## EVIDENČNÍ LIST ZMĚNY STAVBY

Název a registrační číslo stavby:  
**PŘEDNÁDRAŽNÍ PROSTOR HAVÍŘOV**  
 CZ.06.1.37/0.0/0.0/16\_045/0008965

**13**

**SO 05 Veřejné osvětlení**

**SO 02 - Komunikace, parkování a zpevněné plochy**  
**Výměry zpevněných ploch**

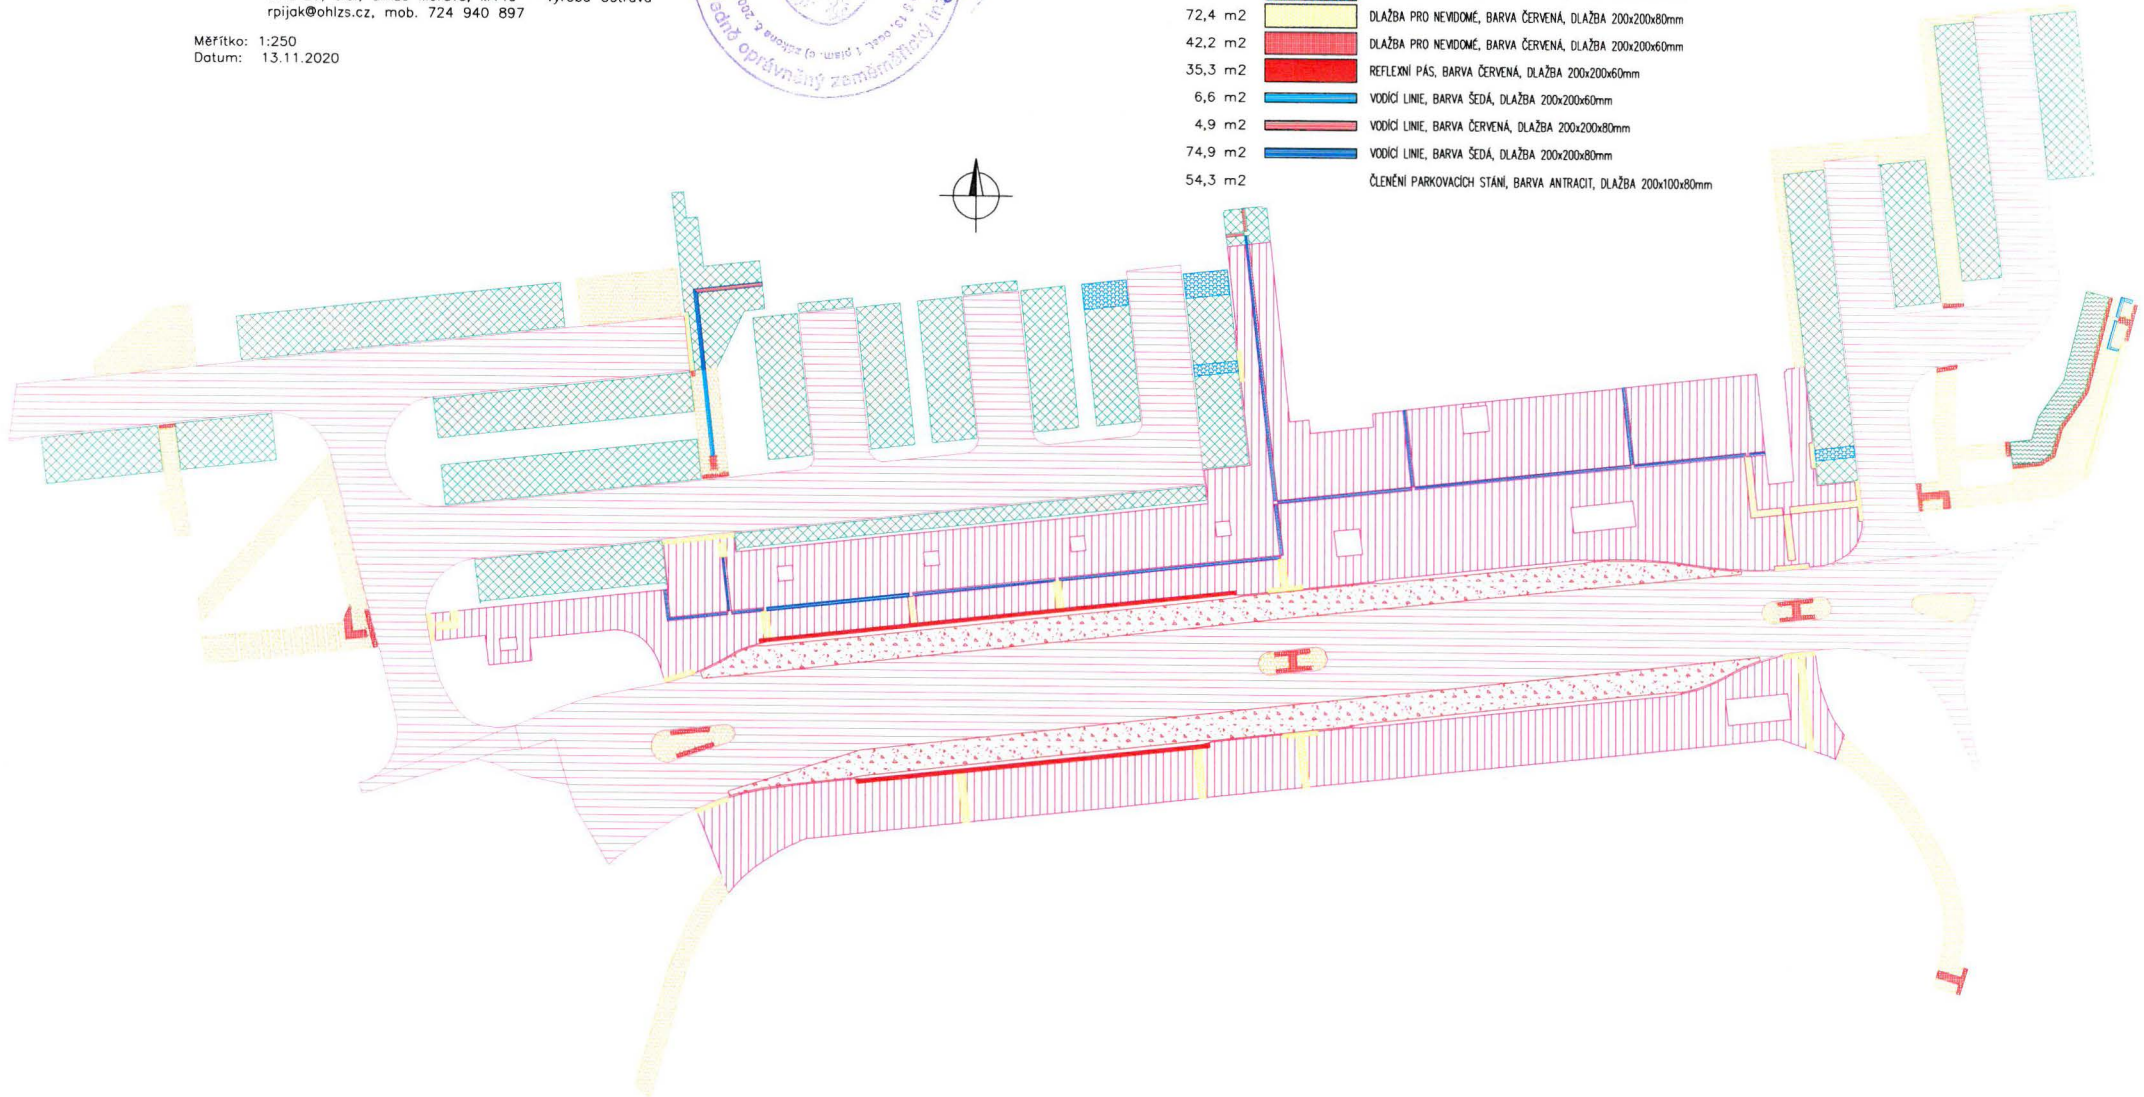
V rámci stavebního objektu SO 02 proběhlo zaměření skutečně provedených ploch asfaltových vrstev, ploch betonové dlažby, délky betonových obrubníků a mikroštrbinových odvodňovacích žlabů. Skutečné rozměry jsou obsahem přílohy č. PZ-13.2, PZ-13.3 a PZ-13.4.

**Komunikace: Asfaltové vrstvy** jsou poníženy o rozdíl skutečně zaměřené plochy oproti rozpočtové výměře. Zaměřená plocha ACO/ACL/ACP hlavní komunikace OK1 je 1 634,96 m<sup>2</sup>, ACO/ACP vedlejších komunikací OK2, OK3, OK4, OK5, OK6 je 2 118 m<sup>2</sup> včetně odpočtu živých spojovacích postřiků (odpočet u pol. č. 29, 30, 31, 32, 34, 35, 36). Zaměřená plocha cyklostezky je 55 m<sup>2</sup> - dochází k odpočtu u položky č. 29, 33. Současně v tomto změnovém listu dochází k odpočtu nadvýměr ze změnového listu ZL9, kde bylo počítáno s rozpočtovými plochami asfaltových vrstev komunikací, které jsou reálně nižší.

**Komunikace: Betonová dlažba** - Po realizaci betonové dlažby došlo k zaměření jednotlivých druhů dlažeb dle tloušťek a barvy povrchu. Dochází k odpočtu dlažby u rozpočtových položek č. 41, 42, 43, 44, 45, 48, 49, a k připočtu dlažby u položek č. 46, 47, 50. Výměry kladení dlažby jsou určeny dle skutečně zaměřené plochy, k odpočtu dojde u položek kladení dlažby tl. 6 cm (položka č. 38) a u kladení vodící linie (položka č. 40), připočet u kladení dlažby tl. 8 cm (položka č. 39).

**Přednádražní prostor Havířov**  
**SO 02 - Komunikace, parkování a zpevněné plochy**  
**Délky obrubníků, palisády, žlabů**

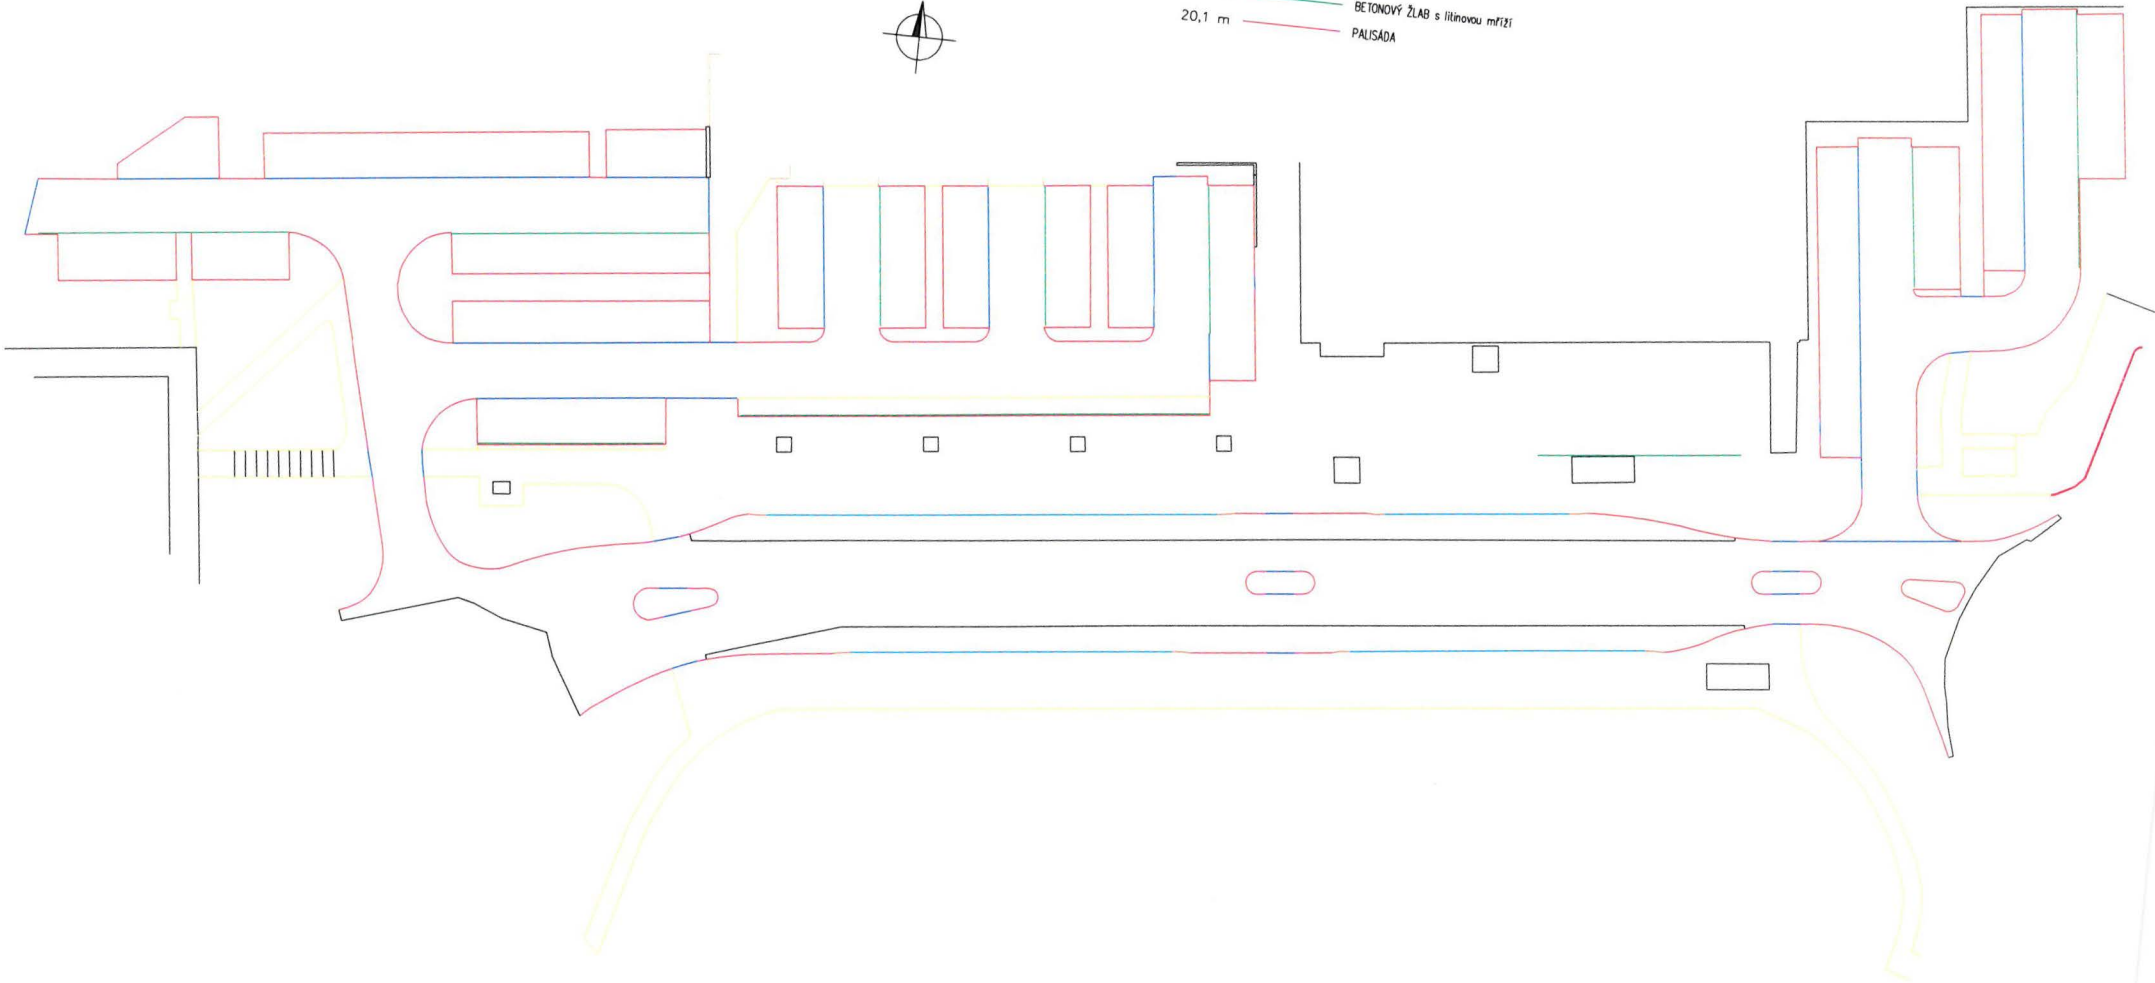
**Doplňující práce na komunikaci: Betonové obruby** - na základě skutečných rozměrů dochází k odpočtu provedení zastávkových CBS "Kesselských obrub" a odpočtu materiálu v rozpočtové položce č. 62, 82. Současně je položka č. 82 doplněna o upřesnění k jednotlivým druhům přímých obrub a přechodových obrub.

Dále je proveden odpočet u osazení silničních betonových obrub (150/250/1000 mm), u přechodových (150-250/150/1000 mm) a nájezdových (150/150/1000 mm) obrub v rozpočtové položce pro kladení č. 63 a materiálové položce č. 84, 85, 86. Dále je proveden odpočet u osazení chodníkových obrub ABO 13-10 (100/200/1000 mm) v položce č. 64 a materiálové položce č. 83.

Zaměřením provedených mikrošterbinových žlabů byla zjištěna skutečná délka. Oproti rozpočtu dochází k odpočtu Mikrošterbinového odvodňovacího betonového žlabu 220x260 mm bez vnitřního spádu se základem (pol. č. 96) a šterbinového žlabu betonového s roštěm 22x26x100 cm (pol. č. 98).
